IFA-Kombinat für Zweiradfahrzeuge  
— Hauptabteilung Kundendienst —

## SERVICE-INFORMATION

Juli 1984

3/84

### 1.5. Kennzeichnung der Teillastnadel im Vergaser — SR 4, KR 51/1, KR 51/2, S 50, S 51, S 70 —

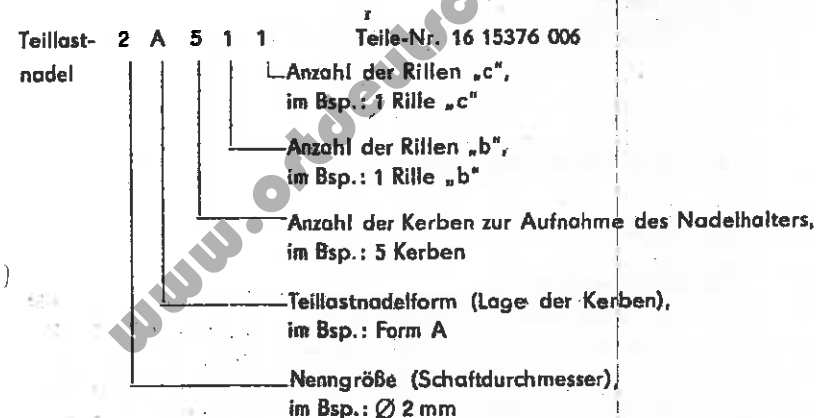
Aus technologischen Gründen wird ab Juli 1984 die Kennzeichnung der Teillastnadeln verändert. Die bisher erfolgte Stempelung der Teillastnadel-Größe auf dem Schaft entfällt. Die Teillastnadeln erhalten ab o. g. Zeitpunkt eine neue Bezeichnung und Kennzeichnung.

Am Schaftende der Teillastnadel werden an Stelle der bisherigen Stempelung die Rillen „b“ und „c“ als neue Kennzeichnung aufgebracht. Die erste Rille „b“ befindet sich dabei 3 mm unterhalb der letzten Kerbe zur Aufnahme des Nadelhalters (in Richtung Nadelspitze) und die erste Rille „c“ jeweils 10 mm unterhalb der letzten Kerbe.

Kennzeichnung		Teile-Nr.
neu	alt	
2 A 511	10	16 15376 006
2 A 521	09	16 15172 003
2 A 512	08	16 14198 005
2 A 531	06	16 14072 000
2 A 413	04	16 14173 005
